Dodatek č. 5 ke Smlouvě o dílo

"Sportovní hala Nová Paka - stavební práce"

DODATEK č.5

ZMĚNOVÝ LIST

ZL18

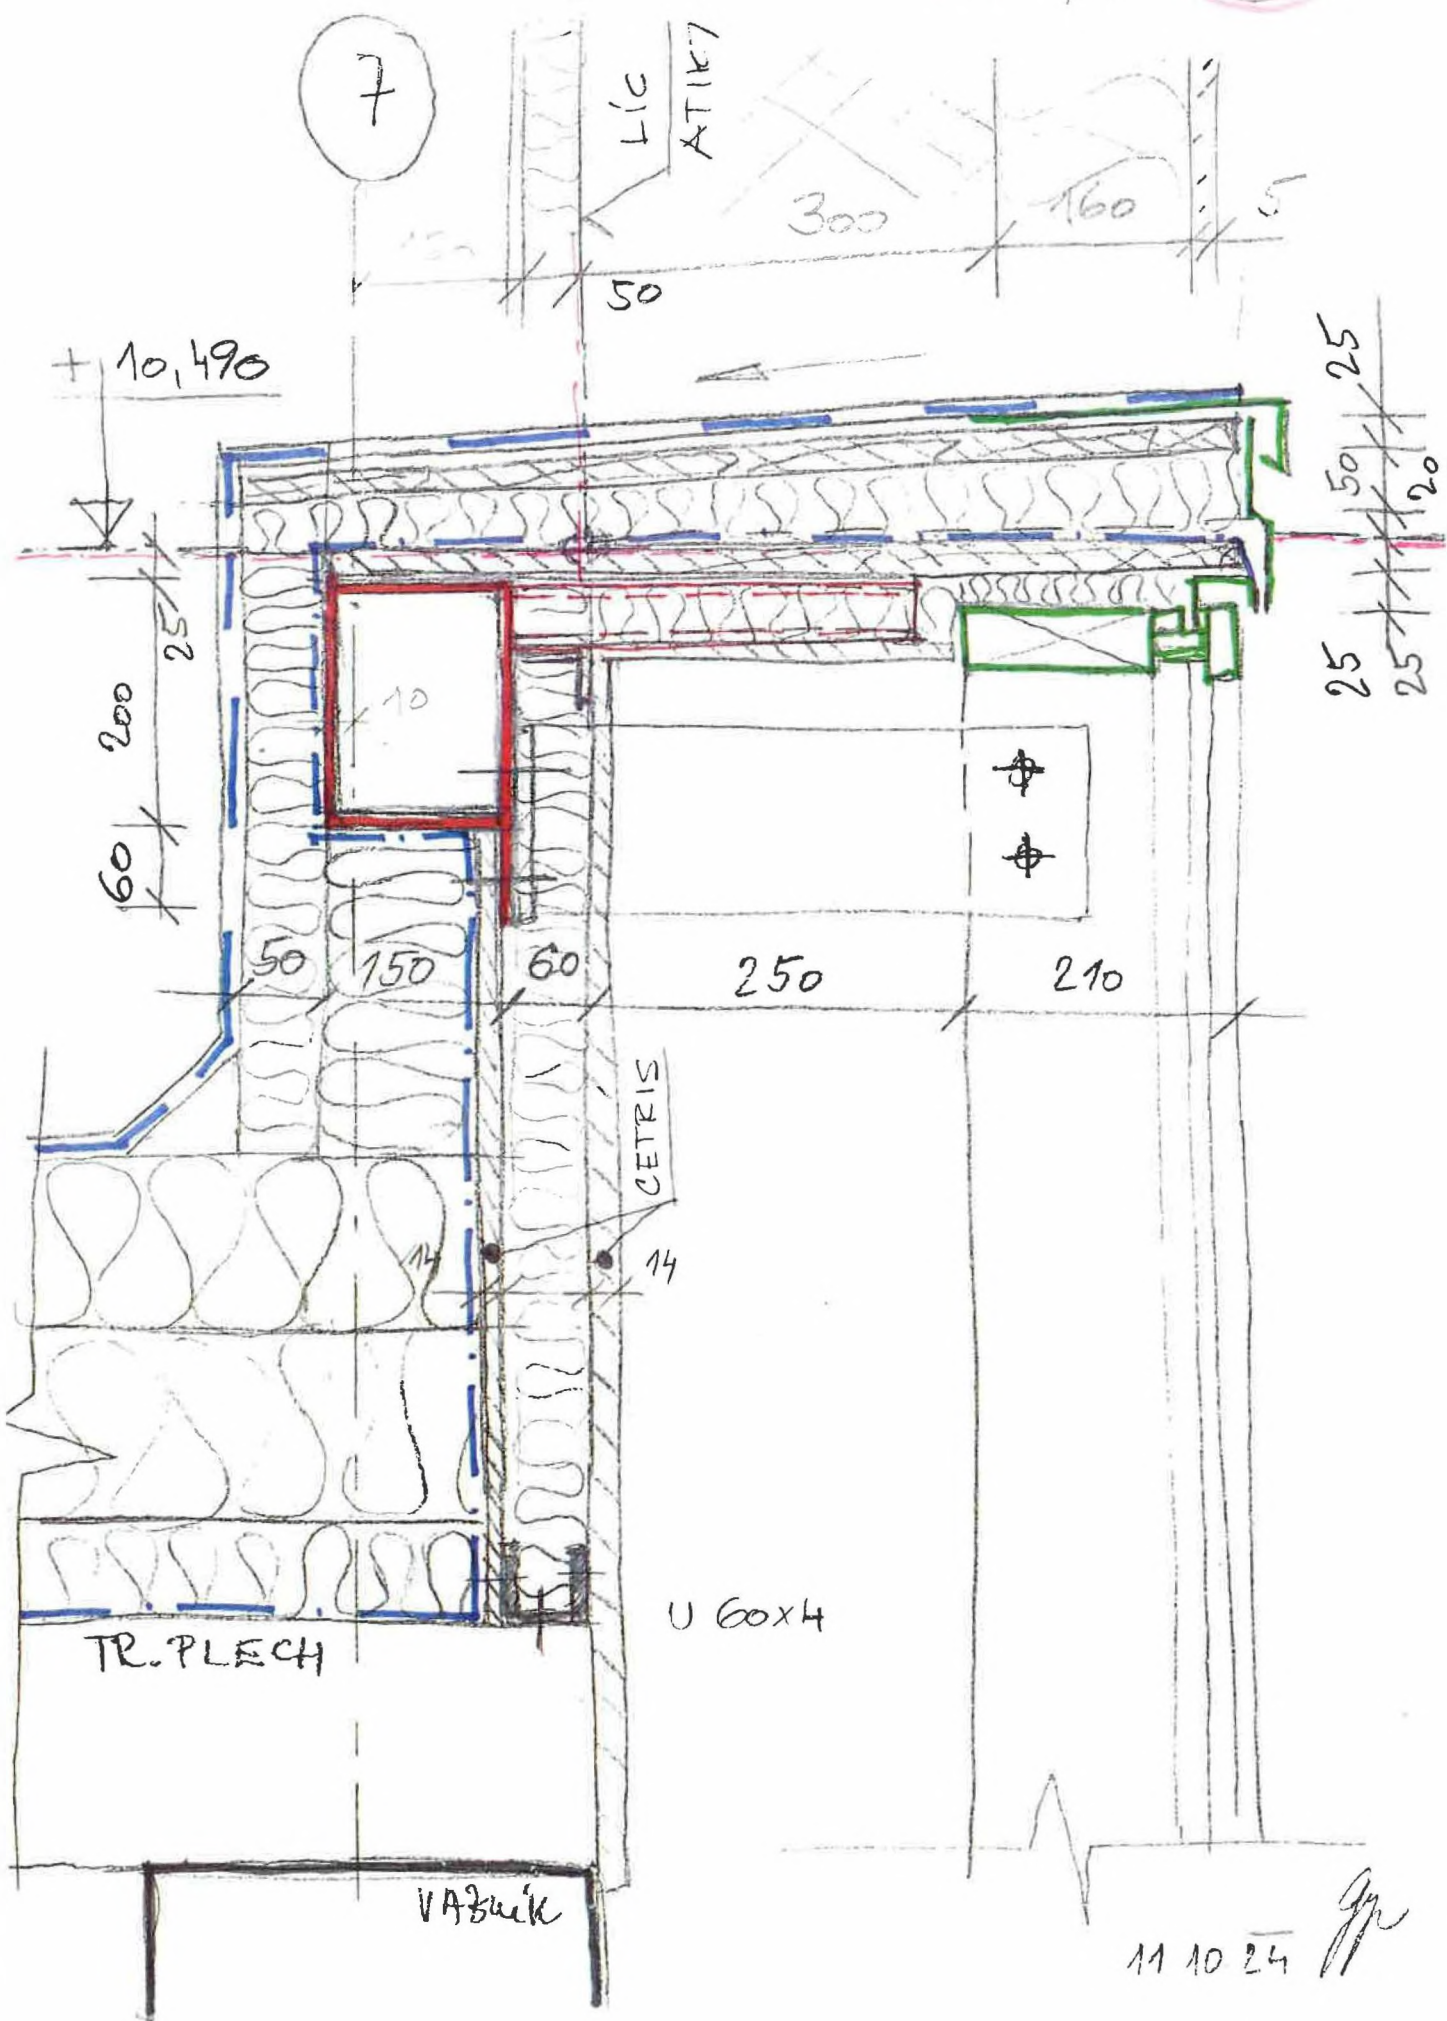
V PD nebylo řešeno ukotvení fasádních výplní otvorů v místě atiky.

V místě atiky byla doplněna ocelová kce, která umožňuje montáž fasádních výplní otvorů. Chyba PD.

Doplněna PD o ocelovou kci atiky.
